ПАСПОРТ
ДОСТУПНОСТИ ОБЪЕКТА СОЦИАЛЬНОЙ ИНФРАСТРУКТУРЫ
НА ДОСТУПНОСТЬ ДЛЯ ИНВАЛИДОВ И МАЛОМОБИЛЬНЫХ ГРУПП НАСЕЛЕНИЯ

Муниципальное автономное учреждение дополнительного образования
«Детско-юношеская спортивная школа»
Уватского муниципального района
лыжная база
Тюменская область, Уватский район, п. Туртас, ул. Пионерская

ПАСПОРТ ДОСТУПНОСТИ
объекта социальной инфраструктуры (ОСИ)
№ 212-ОО

АКТ ОБСЛЕДОВАНИЯ № 640
объекта социальной инфраструктуры
К ПАСПОРТУ ДОСТУПНОСТИ ОСИ
№ 212-ОО

Фотография №5

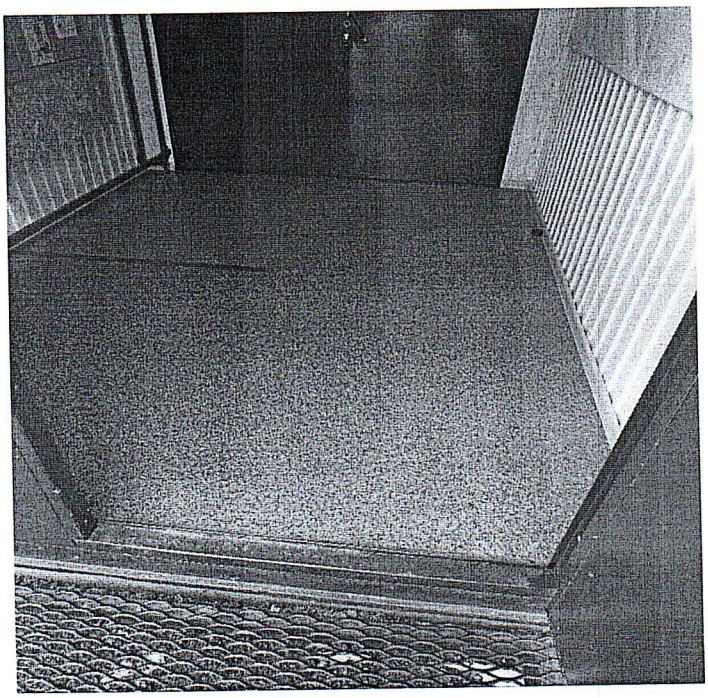
2.4	Дверь (входная наружная, внутренняя главного входа)	есть	-	5-7	-отсутствует электронное информационное табло (бегущая строка); - отсутствует информационная табличка с наименованием учреждения дублированная шрифтом Брайля; -ручки дверей не выделены контрастным цветом; -высота порога более 0,014м; -перед рабочей створкой двери уложена металлическая дренажная решетка с перепадом высоты более 0,015м (между пешеходным путем и верхней гранью дренажной решетки); -отсутствуют пиктограммы «доступность для инвалидов»; -отсутствует кнопка вызова помощи в	С, К, О, Г,У	-установить электронное информационное табло (бегущая строка); -установить информационную табличку с наименованием учреждения дублированную шрифтом Брайля рядом с дверью со стороны дверной ручки на высоте от 1,2 до 1,6м; - установить пиктограммы доступности (после адаптации объекта); -дверные ручки выделить контрастным цветом; -с наружи поднять уровень поверхности (пешеходного пути) до уровня порога с 5% продольным уклоном от	Текущий ремонт, индивидуальное решение с ТСР; организационные мероприятия

досягаемом месте.		наружной двери; -дренажную решетку расположить на одном уровне с поверхностью с шириной просветов ячеек не более 0,015м, а длиной не более 0,015м (диаметр круглых ячеек не должен превышать 0,018м); -установить кнопку вызова помощи с пиктограммой на высоте не более 0,85-1,1м в досягаемом месте; -для внутренней двери присмотреть приставной мини-пандус; -предусмотреть оказание ситуационной помощи	
2.5	Тамбур (главный вход)	есть	3	6	-отсутствует противоскользящее покрытие по всей поверхности пола.	К,О,С,Г,У	-предусмотреть противоскользящее покрытие по всей поверхности пола; -около наружной двери установить приставной мини-пандус.	Текущий ремонт, индивидуальное решение с ТСР

Фотография №10

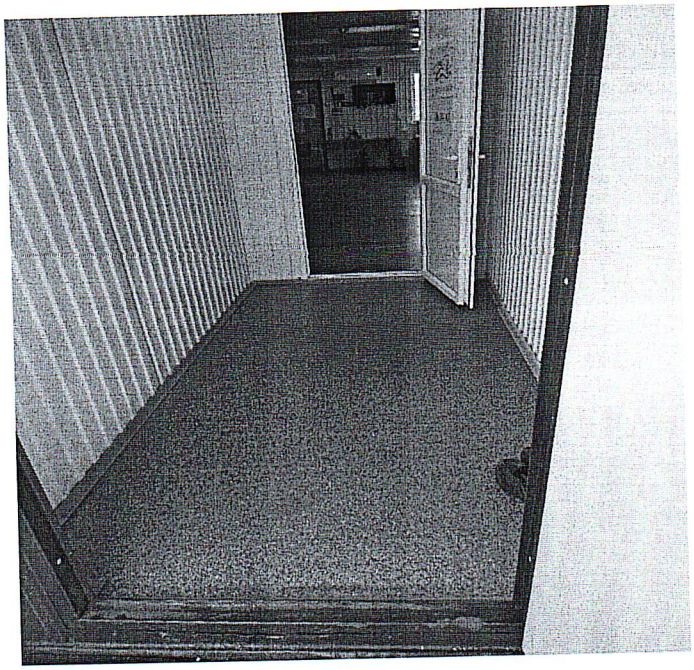
3.6	Пути эвакуации (в т.ч. зоны безопасности)	есть	5	9-11	-ручки дверей не выделены контрастным цветом; -ширина рабочей створки двери менее 0,9м; - высота порога более 0,014 м; - контур наружной площадки (проступь одиночной ступени) около эвакуационной двери не выделен контрастным цветом; -высота наружной площадки (одиночной ступени)	К, О, С, Г,У	- ручки дверей выделить контрастным цветом; - при наличии доводчики отрегулировать его для обеспечения пятисекундной задержки; - контур наружной площадки (проступь одиночной ступени) около эвакуационной двери выделить контрастным цветом за 0,03-0,04м от края	Текущий ремонт, Индивидуальное решение с ТСР, организационные мероприятия,

около эвакуационной двери более 0,015м; -противоскользящее покрытие уложено не по всей поверхности площадки и закреплено на стыке полотен; -наружная эвакуационная площадка (одиночная ступень) не продублирована пандусом; -покрытие пешеходных путей состоит из рыхлых материалов, в т.ч. из гравия, встречаются неровности, перепады высоты.		проступи шириной 0,08-0,1м;; -предусмотреть приставной мини-пандус к порогу; -предусмотреть противоскользящее покрытие по всей поверхности наружной площадки и закрепить на стыке полотен; -сопряжение пешеходного пути с наружной эвакуационной площадкой выполнить с плавным понижением (с 5% продольным уклоном); -обустроить пешеходные пути твердым, ровным дорожным покрытием, не создающим вибрацию при движении по нему; -предусмотреть очистку от наледи, снега прилегающую территорию (площадку) около наружных эвакуационных выходов; -предусмотреть оказание ситуационной помощи.

Фотография №20

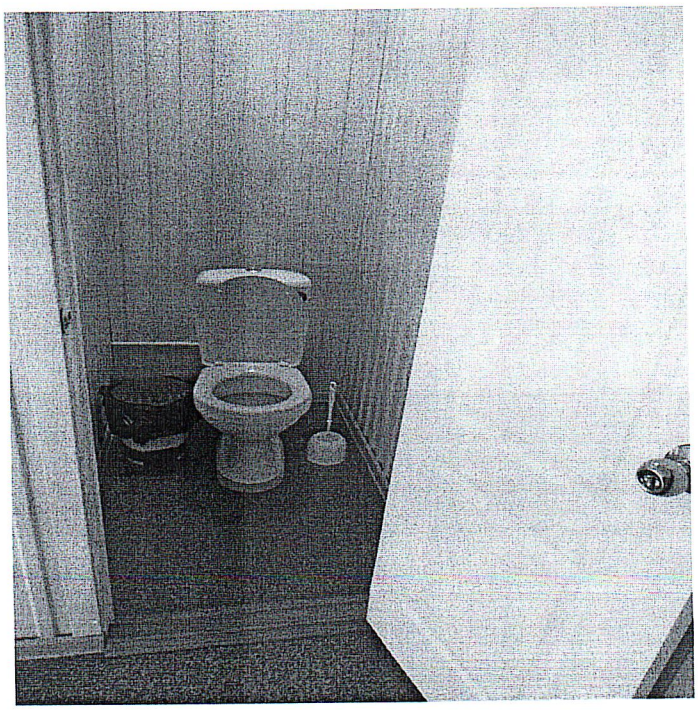
3.2	Лестница (внутри здания)	нет	-	-	-	-	-	-
3.3	Пандус (внутри здания)	нет	-	-	-	-	-	-
3.4	Лифт пассажирский	нет	-	-	-	-	-	-
3.5	Дверь	есть	-	20	- ручки ластиковых дверей не выделены контрастным цветом; -ширина рабочей створки двери менее 0,9м; -высота порога долее 0,014 м.	С, К, О	- ручки пластиковых дверей выделить контрастным цветом; -предусмотреть оказание ситуационной помощи.	Текущий ремонт, организационные мероприятия

5.1	Туалетная комната	есть	10,11	20-22	Не предусмотрена специально оборудованная, доступная универсальная кабина для маломобильных групп населения; - отсутствует информационная табличка дублированная шрифтом Брайля; -отсутствует тактильная пиктограмма; -встречаются дверные ручки в виде «кнопки»; -ширина рабочей створки двери менее 0,9м; -контур дверей не выделен контрастным цветом; -отсутствуют поручни около раковины, унитаза; -отсутствует свободное место около унитаза для кресла-коляски не менее 0,8м; -в туалетной кабине отсутствует место для разворота кресла-коляски диаметром не менее 1,4м; - отсутствует связь с администратором; - отсутствуют крючки для трости и костылей около раковины и унитаза.	К,О,С	При наличии технической возможности оборудовать универсальную доступную кабину с учетом всех требуемых норм СП 59.13330.2016: -предусмотреть уширение дверного проема с шириной рабочей створки двери не менее 0,9м; - установить пиктограмму с использованием рельефных символов; - установить информационную табличку с шрифтом Брайля на высоте 1,2-1,6 м. от уровня пола, со стороны дверной ручки на расстоянии 0,1-0,5 м от края двери; - установить ручки С или П-образной формы контрастного цвета по отношению к цвету дверного полотна; -контур дверей выделить контрастным цветом; - установить поручни около раковины унитаза; - установить крючки для трости и костылей около раковины и унитаза; -обеспечить свободное пространство около	Текущий ремонт, индивидуальное решение с ТСР, ,организационные мероприятия

Схема планировки блочно - модульного здания

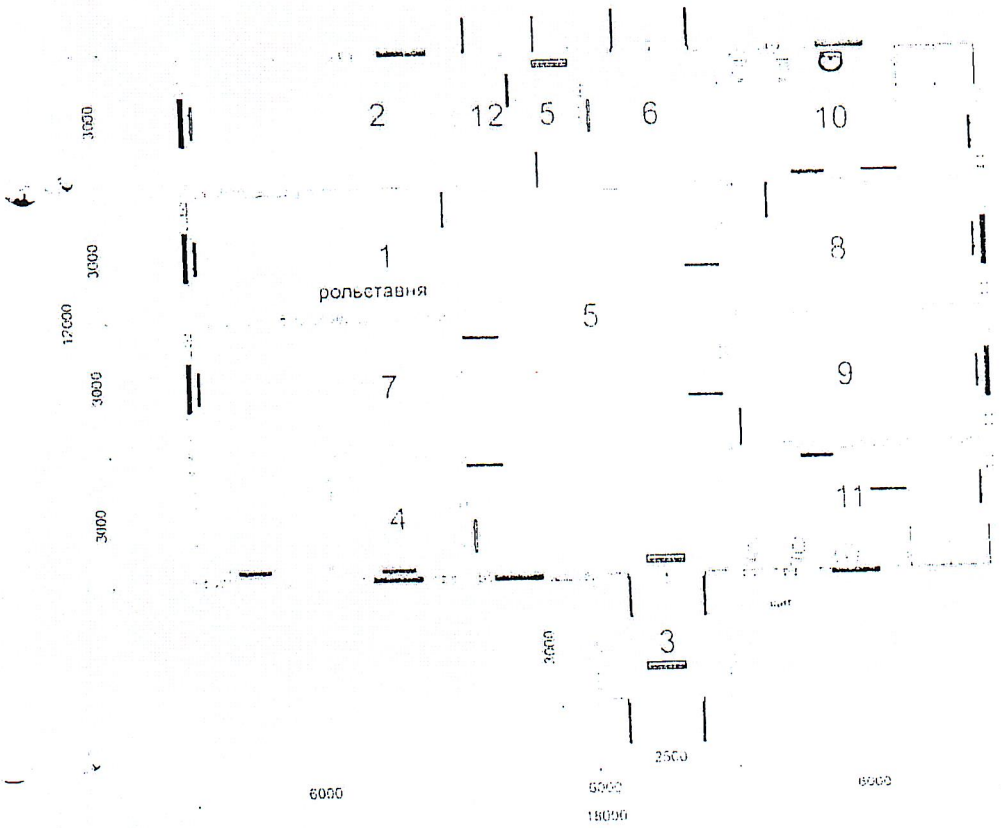
3.1	Коридор (вестибюль, галерея, балкон, фойе)	есть	5	8,16, 25	-отсутствует информационная табличка (оказание ситуационной помощи); -отсутствуют **тактильные** указатели, пиктограммы.	К, О, С, У, Г	- установить информационную табличку «оказание ситуационной помощи»; -установить **тактильные** указатели, пиктограммы на путях движения.	Текущий ремонт, организационные мероприятия

4.1	Кабинетная форма обслуживания (тренерская, комната подготовки лыж и т.д.)	есть	2,4,7	12-15	- отсутствуют информационные таблички с наименованием и номерами кабинетов дублированные шрифтом Брайля; -ручки пластиковых двери не выделены контрастным цветом; -ширина рабочей створки менее 0,9м; -высота порога более 0,014м.	К,О,С,Г,У	- установить информационные таблички с шрифтом Брайля на высоте 1,2-1,6 м. от уровня пола, со стороны дверной ручки; -дверные ручки пластиковой двери выделить контрастным цветом; -предусмотреть оказание ситуационной помощи.	Текущий ремонт, организационные мероприятия

5.3	Бытовая комната (раздевалка)	есть	8,9	17-19	- отсутствует информационная табличка дублированная шрифтом Брайля; -контур, ручки пластиковой двери не выделены контрастным цветом; -ширина рабочей створки двери менее 0,9м; -крючки для одежды в шкафах для одежды установлены на высоте более 1,3м.	К, О, С	- установить пиктограмму с использованием рельефных символов; - установить информационную табличку с шрифтом Брайля на высоте 1,2-1,6 м. от уровня пола, со стороны дверной ручки на расстоянии 0,1-0,5 м от края двери; -контур, ручки пластиковой двери выделить контрастным цветом; -установить несколько крючков для одежды на высоте не более 1,3м; -предусмотреть оказание ситуационной помощи.	Текущий ремонт, организационные мероприятия
